(ANEXO N° 05)
CONSTANCIA DE ASISTENCIA A LA JUNTA DE ACLARACIONES
(CIRCULAR N° 01)

INVITACIÓN A CUANDO MENOS TRES CONTRATISTAS No. DOP-IR-008/20

Referente a la obra: OBRA A.- "CONSTRUCCIÓN DE TECHO FIRME EN LA COLONIA EMILIANO ZAPATA (2 TECHO FIRME).", OBRA B.- "CONSTRUCCIÓN DE TECHO FIRME EN LA COLONIA VISTA HERMOSA (1 TECHO FIRME).", OBRA C.- "CONSTRUCCIÓN DE TECHO FIRME EN LA COLONIA 15 DE MAYO (1 TECHO FIRME).", OBRA D.- "CONSTRUCCIÓN DE TECHO FIRME EN LA COLONIA AMPL. LAS FLORES (2 TECHO FIRME).", OBRA E.- "CONSTRUCCIÓN DE TECHO FIRME EN LA COLONIA 1RO. DE MAYO (1 TECHO FIRME).", OBRA F.- "CONSTRUCCIÓN DE TECHO FIRME EN LA COLONIA HÉROES DE NACOZARI (1 TECHO FIRME).", OBRA G.- "CONSTRUCCIÓN DE TECHO FIRME EN LA COLONIA HERIBERTO KEHOE (1 TECHO FIRME).", Y OBRA H.- "CONSTRUCCIÓN DE TECHO FIRME EN LA COLONIA LA ILUSIÓN (1 TECHO FIRME)."

ANUNCIO QUE DEBERA DE CONSIDERAR EL CONTRATISTA EN SU PROPUESTA PARA EL INICIO DE LOS TRABAJOS

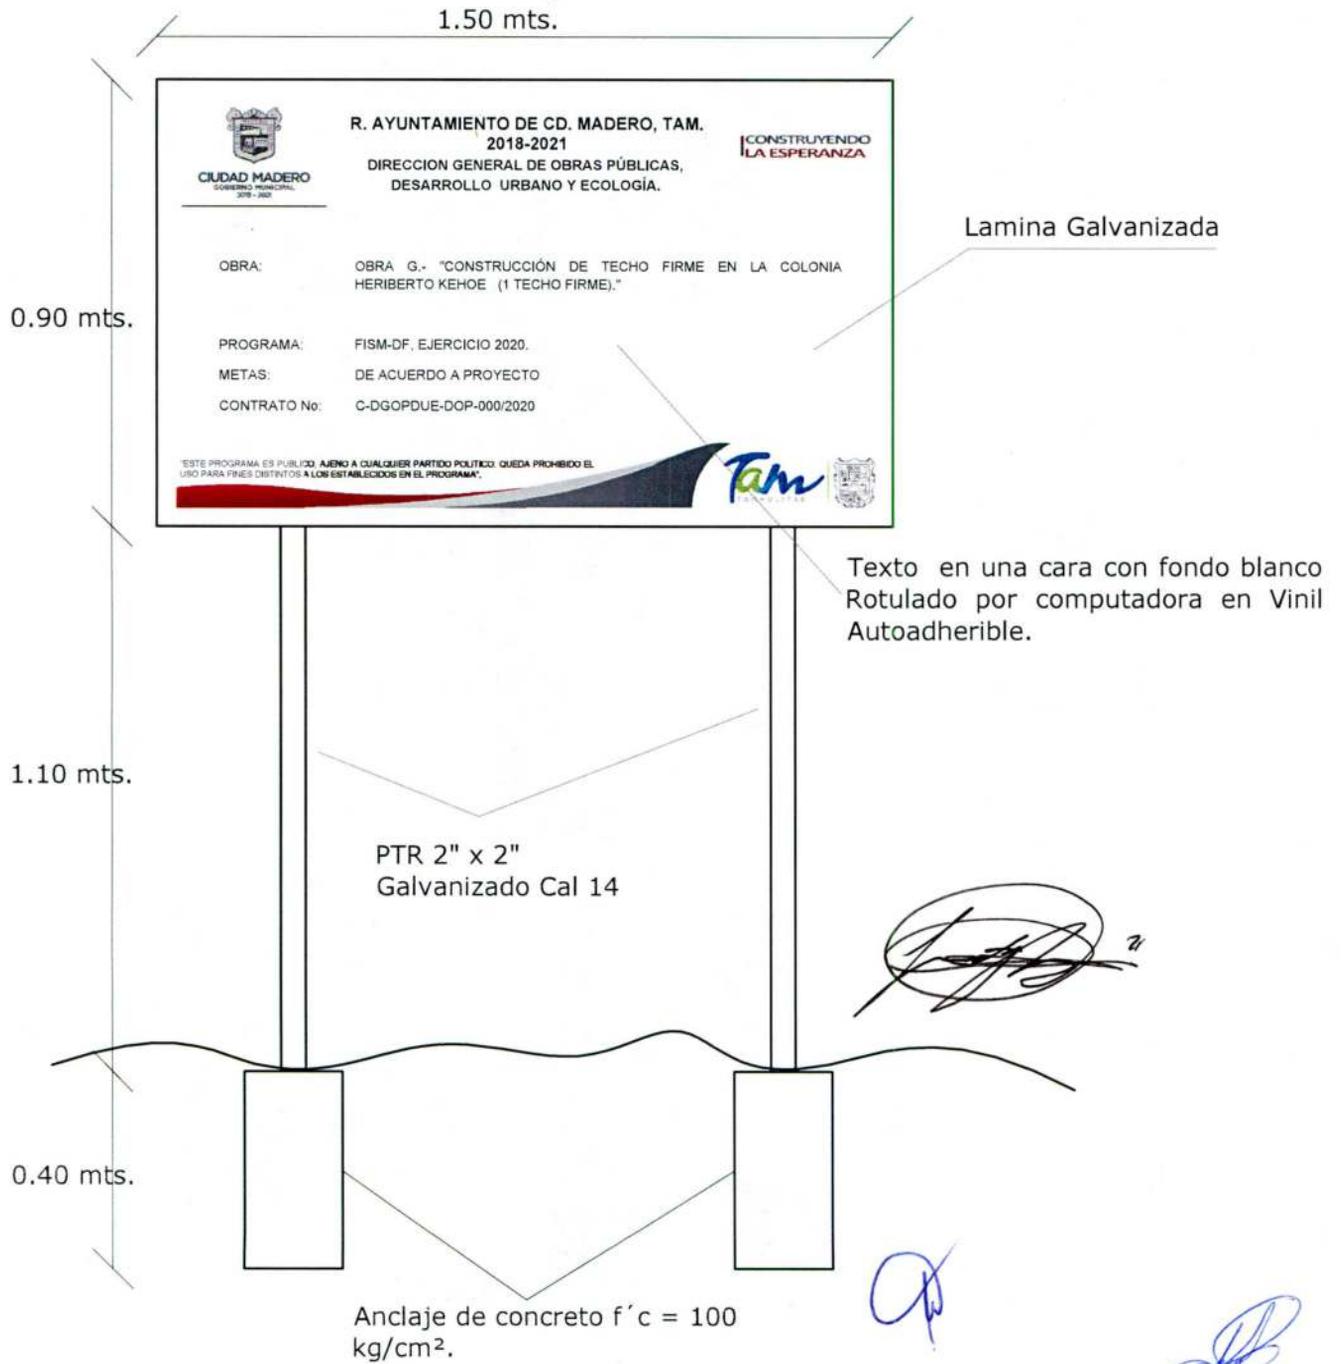
El costo del suministro y colocación de este letrero debera de ser considerado dentro la propuesta y su costo debera de ser incluido en el analisis de Costos Indirectos

ANUNCIO QUE DEBERA DE CONSIDERAR EL CONTRATISTA EN SU PROPUESTA PARA EL INICIO DE LOS TRABAJOS

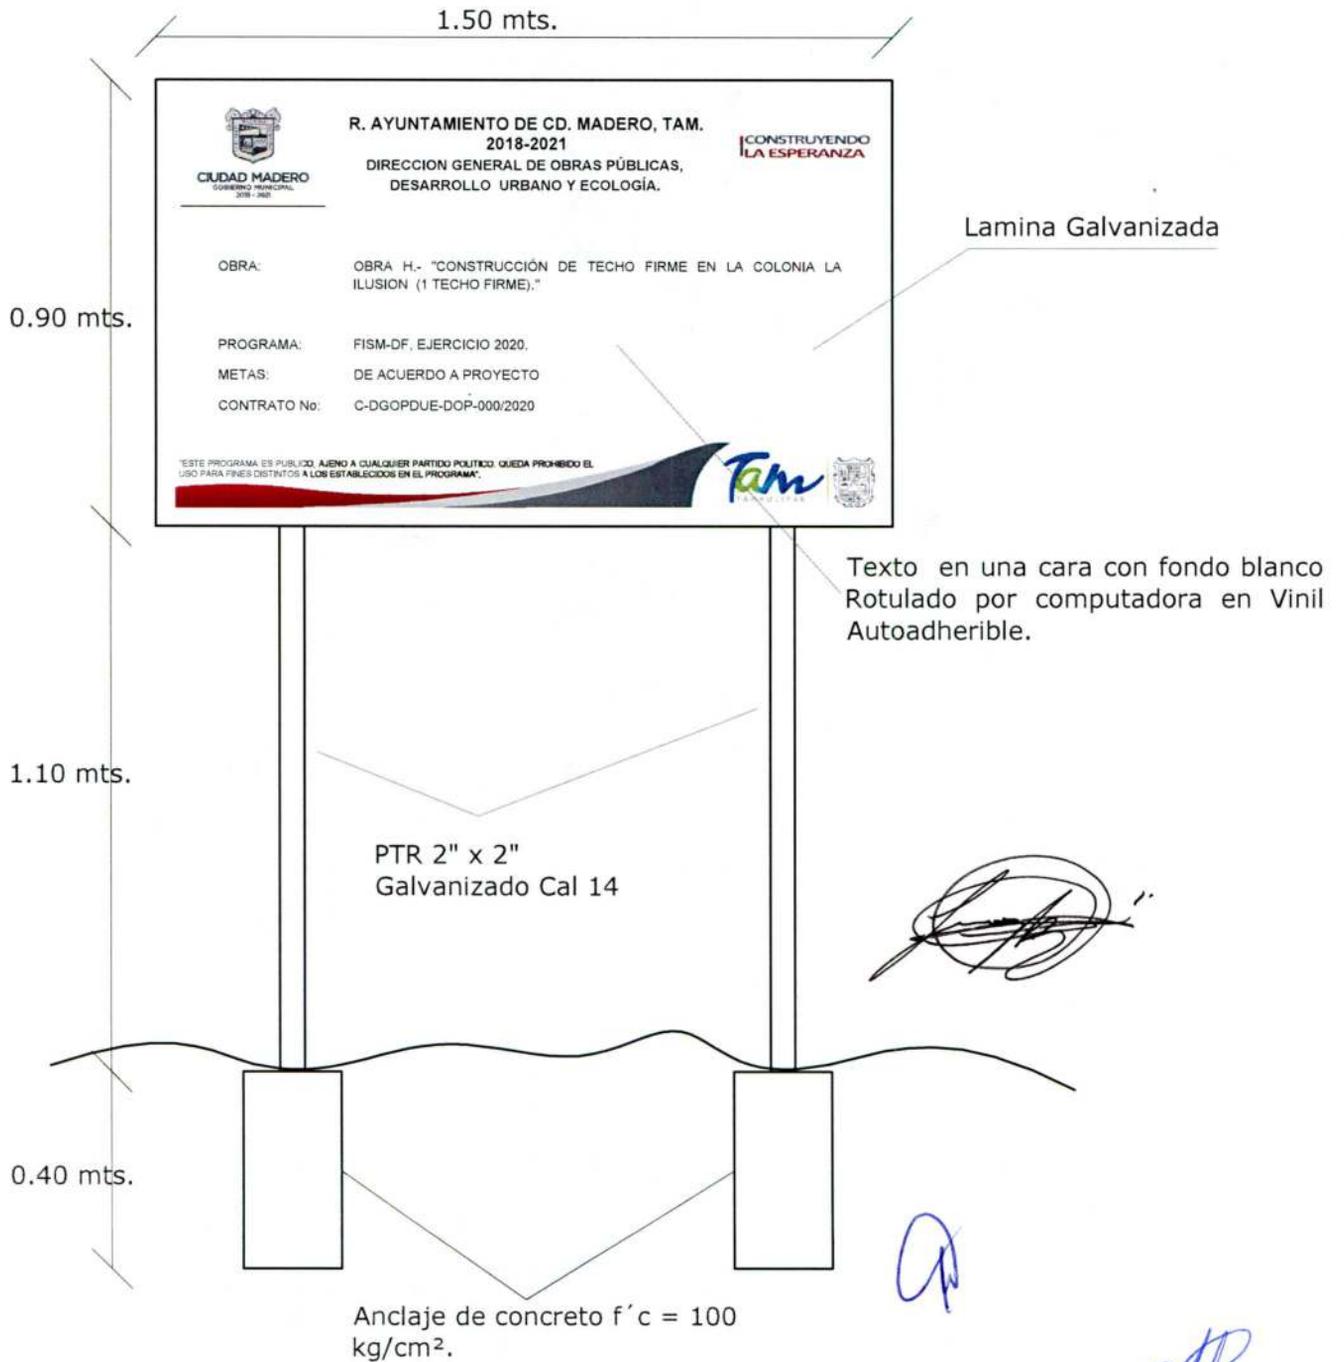
El costo del suministro y colocación de este letrero debera de ser considerado dentro la propuesta y su costo debera de ser incluido en el analisis de Costos Indirectos
